**AVIS RELATIF A LA PROTECTION
CONTRE LES EVENTUELS EFFETS NOCIFS ET NUISANCES
PROVOQUES PAR LES RAYONNEMENTS NON IONISANTS
GENERES PAR DES ANTENNES EMETTRICES STATIONNAIRES**

Commune : BOUSSU - Exploitant : PROXIMUS

Référence exploitant : 65BSB_01

Rapport n° 1641 / 2023

Figure 1 : Vue en plan des lieux de séjour et des points de contrôle

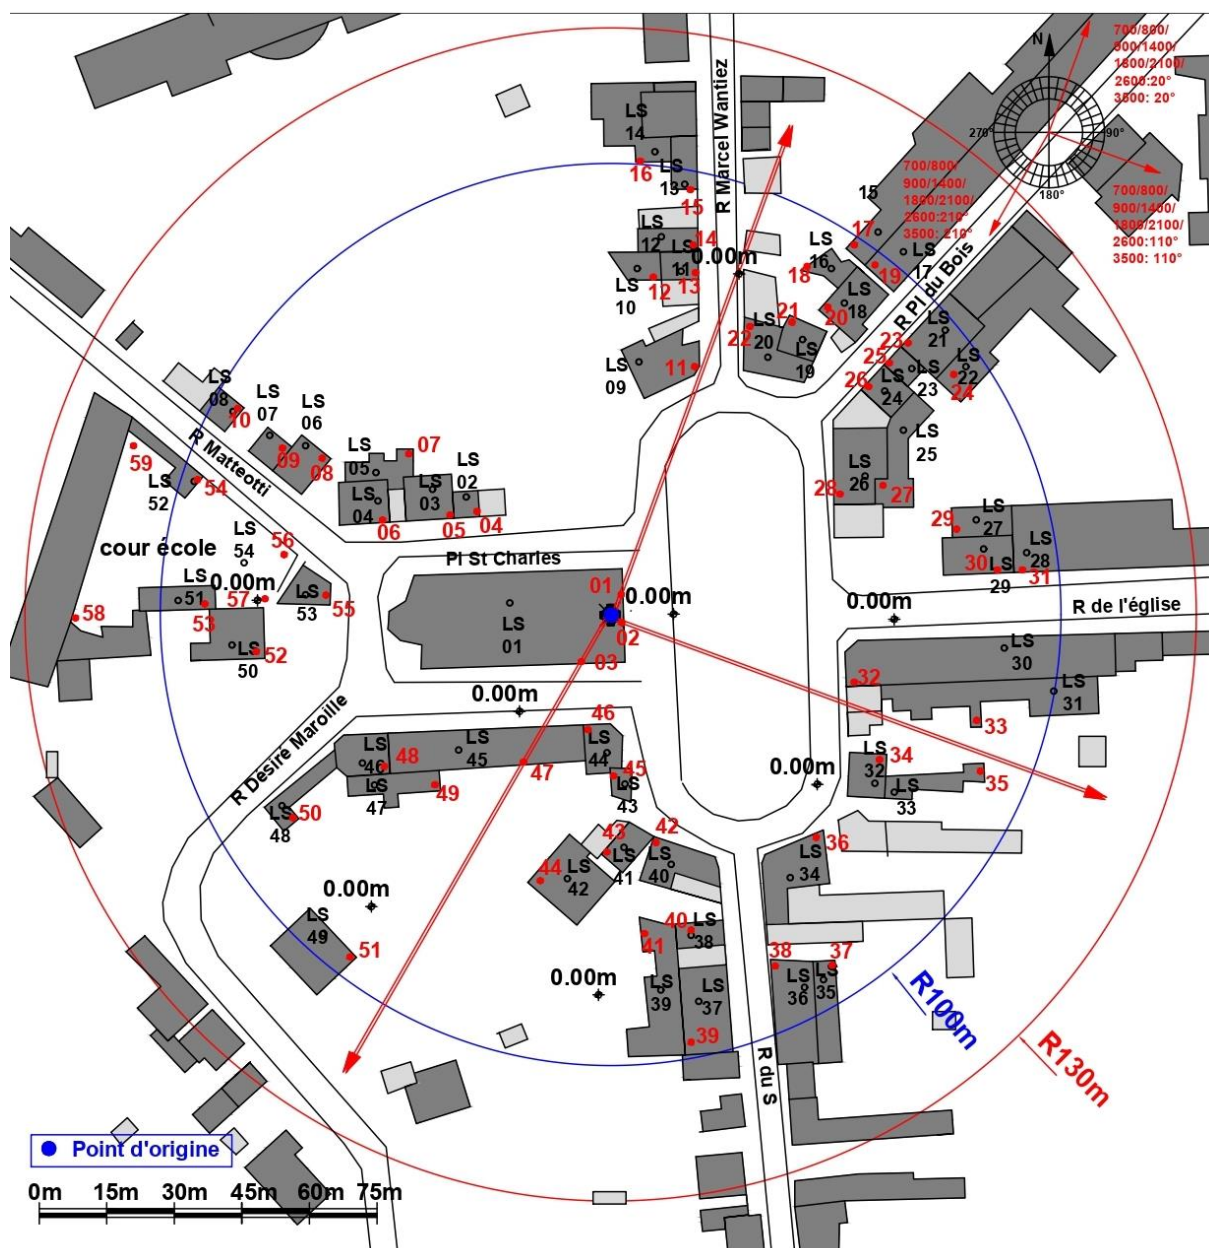
- le numéro du point de contrôle repris sur un des plans de la figure 1;
- le numéro du LS dans lequel se trouve le point de contrôle de la 1^{ère} colonne ;
- l'atténuation d'obstacle prise en compte pour le calcul de l'indice d'exposition dans le LS ;
- le résultat du calcul de l'indice d'exposition.

N° point de contrôle	LS	Atténuation (dB)	Indice d'exposition relatif à la limite par installation IE_i
51	LS49	3,0	0,248
15	LS13	3,0	0,247
19	LS17	3,0	0,235
31	LS29	3,0	0,204
14	LS12	3,0	0,193
30	LS28	3,0	0,184
23	LS21	3,0	0,182
20	LS18	3,0	0,180
17	LS15	3,0	0,162
16	LS14	3,0	0,159
39	LS37	3,0	0,154
38	LS36	3,0	0,123
35	LS33	3,0	0,122
18	LS16	3,0	0,116
24	LS22	3,0	0,105
26	LS24	3,0	0,104
33	LS31	3,0	0,101
22	LS20	3,0	0,091
37	LS35	3,0	0,086
58	LS54	0,0	0,071
34	LS32	3,0	0,070
25	LS23	3,0	0,068
40	LS38	3,0	0,062
13	LS11	3,0	0,059
50	LS48	3,0	0,057
21	LS19	3,0	0,054
29	LS27	3,0	0,052
36	LS34	3,0	0,050
12	LS10	3,0	0,048
52	LS50	3,0	0,041
59	LS54	0,0	0,035
11	LS09	3,0	0,032
32	LS30	3,0	0,030
53	LS51	3,0	0,025
48	LS46	3,0	0,025

En ce qui concerne les antennes de l'installation mentionnées dans le tableau 1, la distance maximale à laquelle la limite pourrait être atteinte, à l'extérieur, est égale à 82,2 m. S'il n'y a pas de LS à une distance inférieure, les antennes respectent forcément la limite d'immission.

Dans le cas des LS situés à l'intérieur des bâtiments, une atténuation d'obstacle est prise en compte et il en résulte que la distance maximale à laquelle la limite pourrait être atteinte se réduit à 58,2 m.
